INFORME DE HITO DE CONTROL N.º 007-2023-OCI/5573-SCC

"MEJORAMIENTO DE LOS SERVICIOS DE CONSULTA Y LECTURA DE LA BIBLIOTECA CENTRAL DE LA UNIVERSIDAD NACIONAL DE MOQUEGUA – SEDE MARISCAL NIETO, DISTRITO DE MOQUEGUA, PROVINCIA MARISCAL NIETO, DEPARTAMENTO DE MOQUEGUA"

HITO DE CONTROL N° 01 – AVANCE DE OBRA A MARZO – ABRIL 2023

Imagen n.° 1
DETALLE DE LA DISTRIBUCIÓN DE ACERO DEL MURO DE CONTENCIÓN

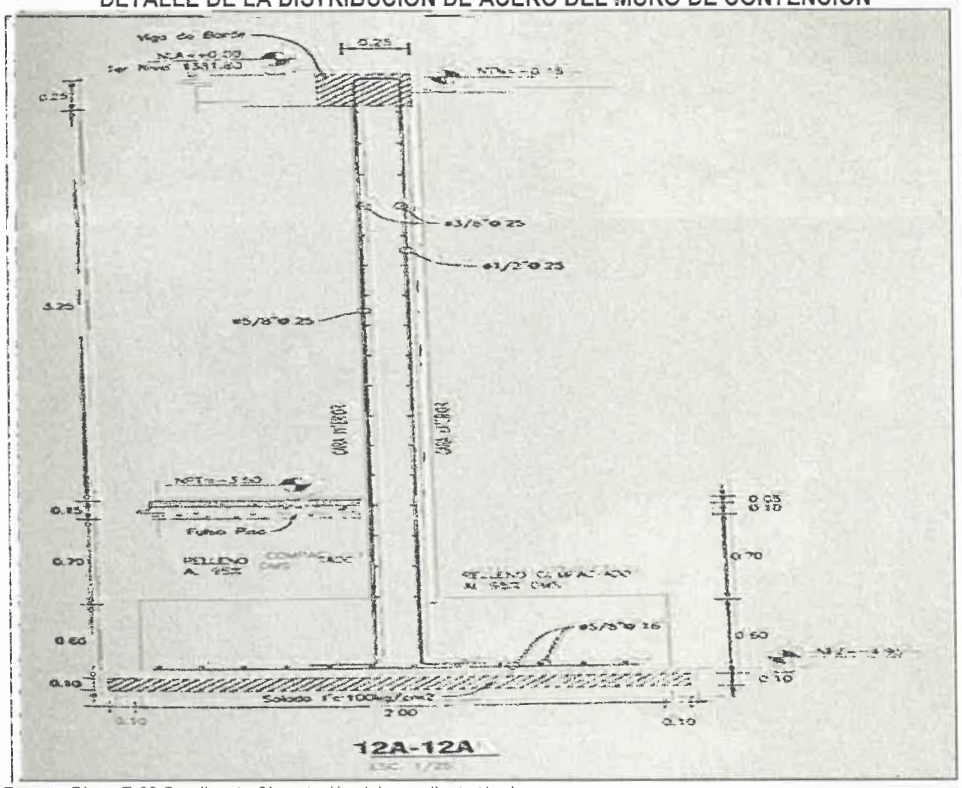
De la revisión al plano "E-09 Detalles de cimentación", corte 12A-12A del expediente técnico aprobado, se tiene que la pantalla del muro de contención ubicado entre la placa PC-04 y PC-03, del bloque C, programó una distribución de acero horizontal, en la cara exterior e interior de ϕ 3/8" distribuidos a 0.25m; mientras que el acero vertical en la cara exterior de ϕ 1/2" distribuido a cada 0.25 m, y en la cara interior de ϕ 5/8" a cada 0.25 m; asimismo, en la zapata del muro de contención, debe ir una malla (acero horizontal y transversal) en la parte inferior de ϕ 5/8" distribuido a 0.16 m. en ambos sentidos, horizontal y transversal.

No obstante, durante la inspección física del 17 de abril de 2023, se verificó[5], que la distribución del acero vertical de la pantalla, cara exterior e interior es ϕ 1/2" a 0.20 m, con

bastones de ϕ 1/2" a 0.20 m, cuando lo aprobado, es acero horizontal, en la cara exterior e interior de ϕ 3/8" a 0.25m; y el acero vertical en la cara exterior de ϕ 1/2" a 0.25 m, y en la cara interior de ϕ 5/8" a cada 0.25 m.

Asimismo, en la zapata, se tiene acero en la parte inferior que corresponde a las placas PC-03 y PC-04, y en la parte superior, se ha colocado una malla de acero, siendo el acero longitudinal ϕ 1/2" a 0.20 m, y el acero transversal ϕ 5/8" cada 0.25 m; cuando conforme lo aprobado en el plano E-09 Detalles de Cimentación, no estaba previsto la inclusión de dicha malla de acero.

En ese entender, se tiene que residente e inspector de obra, vienen ejecutando los muros de contención del sótano del bloque C; con una distribución de acero que difiere de lo indicado en el expediente técnico, y sin que exista documentación técnica que justifique tales modificaciones.

Imagen n.° 4
DETALLE DE LA DISTRIBUCIÓN DE ACERO DEL MURO DE CONTENCIÓN UBICADO ENTRE LA PLACA PC-08 Y PC-07

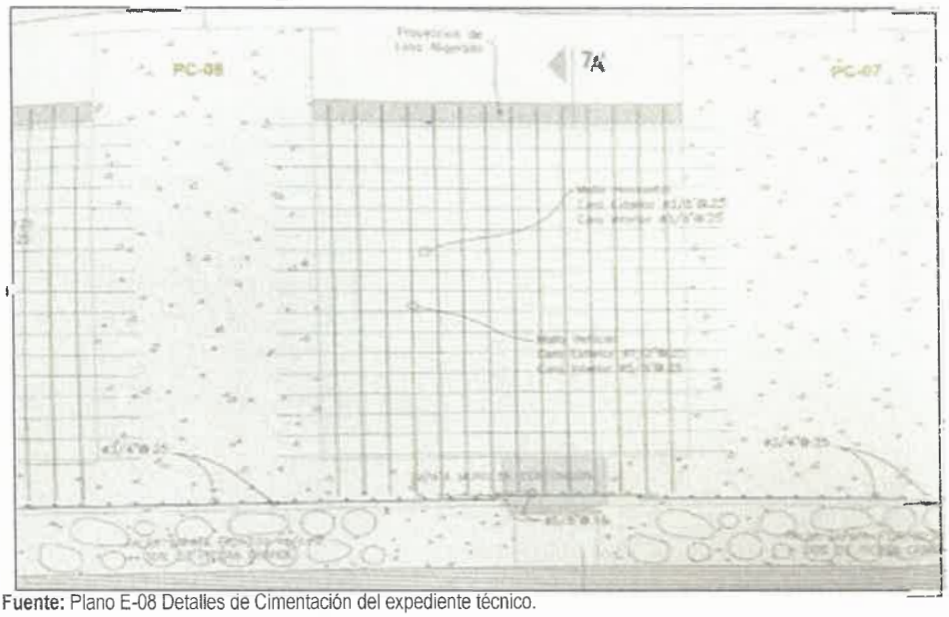
De la revisión al plano "E-08 Detalles de cimentación", la zapata del muro de contención entre la placa PC-08 y PC-07 ubicado en el bloque C, debe tener una malla de acero en la parte inferior, compuesta de acero horizontal y transversal ϕ 5/8" a 0.16 m.

No obstante, durante la inspección física del 18 de abril de 2023, se verificó[6] que en la zapata del muro de contención de las Placas PC-08 y PC-07, se habilitó y colocó en la parte superior de la misma, una malla de acero, que comprende acero longitudinal ϕ 1/2" a 0.15 m, y el acero transversal ϕ 5/8" cada 0.15 m, cuando conforme lo aprobado en el plano E-08 Detalles de Cimentación, no estaba previsto la inclusión de dicha malla de acero.

Imagen n.° 5
DETALLE DE LA DISTRIBUCIÓN DE ACERO SEGÚN PLANO E-08

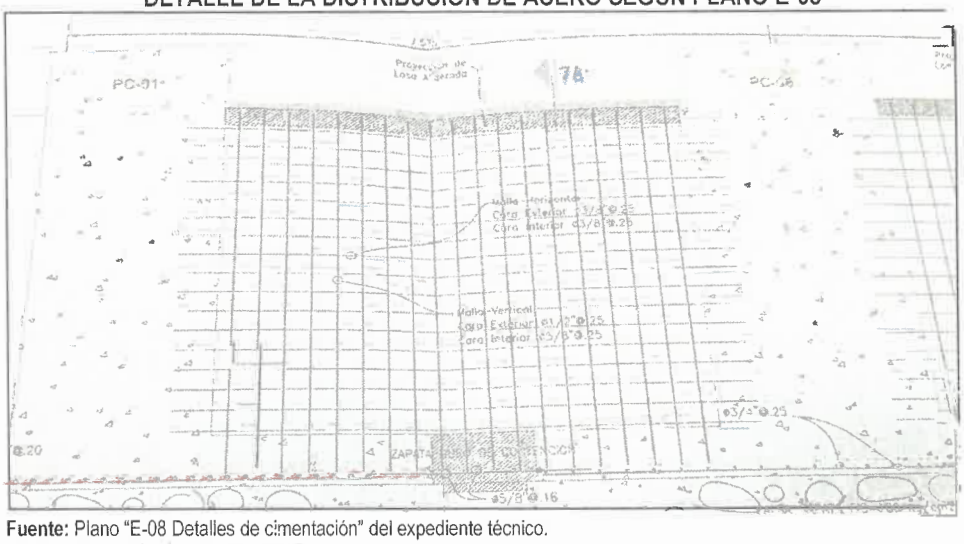
De la revisión al plano "E-08 Detalles de cimentación" del expediente técnico, se tiene que la zapata del muro de contención entre la placa PC-01 y PC-08 ubicado en el bloque C, considera acero horizontal y transversal ϕ 5/8" a 0.16 m.

No obstante, durante la inspección física del 18 de abril de 2023, se verificó[7] que en la zapata del muro de contención entre las placas PC-01 y PC-08, se habilitó y colocó una malla de acero en la parte superior de la misma, con la siguiente distribución, acero longitudinal ϕ 1/2" a 0.15 m, y el acero transversal ϕ 5/8" cada 0.15 m, cuando conforme lo aprobado en el plano E-09 Detalles de Cimentación, no estaba previsto la inclusión de dicha malla de acero.

Imagen n.° 6
VERIFICACIÓN DE LA DISTRIBUCIÓN DEL ACERO DE LA ZAPATA DEL MURO DE CONTENCIÓN

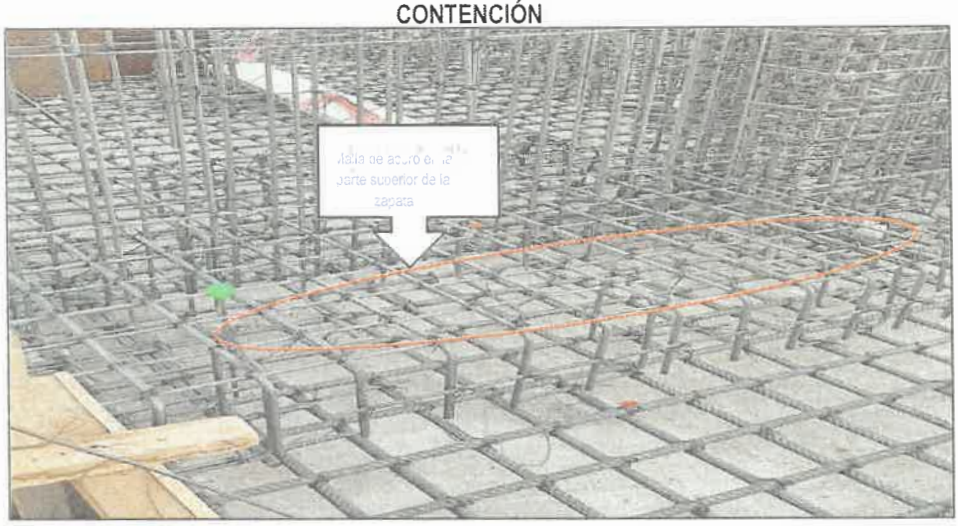
[7] En el acta de inspección física n.° 04-2023- OCI/UNAM/CC-BIBLIOTECA de 18 de abril de 2023, se precisó:
"(…) Se procedió a la verificación de acero de la cimentación de los siguientes muros de contención:
- *Zapata del muro de contención MC-C, ubicado entre las placas PC-01 y PC-08, cuenta con una distribución de acero transversal a la pantalla de 5/8" de longitud de 1.85 m cada 0.15 m de longitud con un doblez de 0.30 m y acero longitudinal de ϕ 1/2" a 0.15 m de longitud de 4.70 m con un doblez de 0.30 m, colocado en la parte superior de la zapata; no cuenta con acero inferior en los encuentros de la zapata con el muro de contención al respecto los ejecutores señalan que es suficiente con el acero (parrilla) armada de la zapata de las placas."*

Imagen n.° 8
PLANO E-16 DETALLE DE COLUMNAS Y MUROS ESTRUCTURALES (PLACAS) DEL EXPEDIENTE TÉCNICO

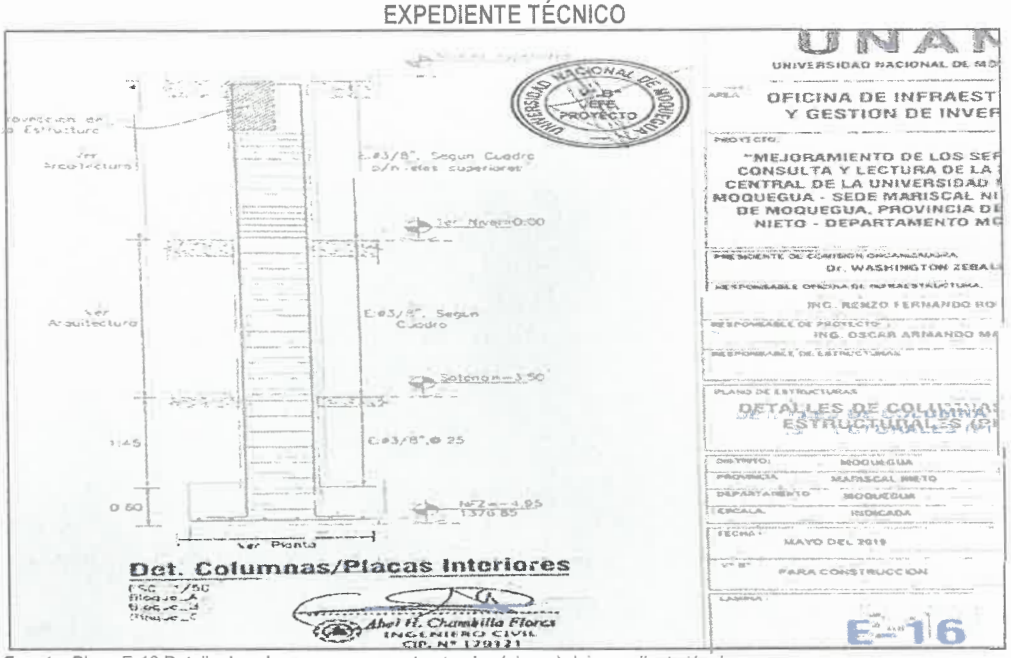
acuerdo con las indicaciones de los planos, y que deberán ser aseguradas firmemente en las posiciones señaladas, de manera que no sufran desplazamientos durante la colocación y fraguado del concreto; por su parte del plano "E-16 Detalle de columnas y muros estructurales (placas)", "Det. Columnas/Placas Interiores", se tiene que el acero vertical debe ser colocado paralelo a la cara del acabado final del concreto vaciado del elemento estructural (columna o placa), con un recubrimiento uniforme.

No obstante, durante la inspección física efectuada el 17 de abril de 2023, se verificó[14] que el acero vertical de la placa PC-04, no se encontraba alineada verticalmente, toda vez que efectuando dos medidas de control por parte del residente de obra, la distancia del estribo a la plomada[15] a una altura de 1.60m es de 9.50 cm y a una altura de 0.30 m es de 10 cm, cuando

dicha distancia debe ser la misma a diferentes alturas, a fin que el recubrimiento cumpla su finalidad de proteger el acero y evitar corrosión y daños posteriores del concreto.
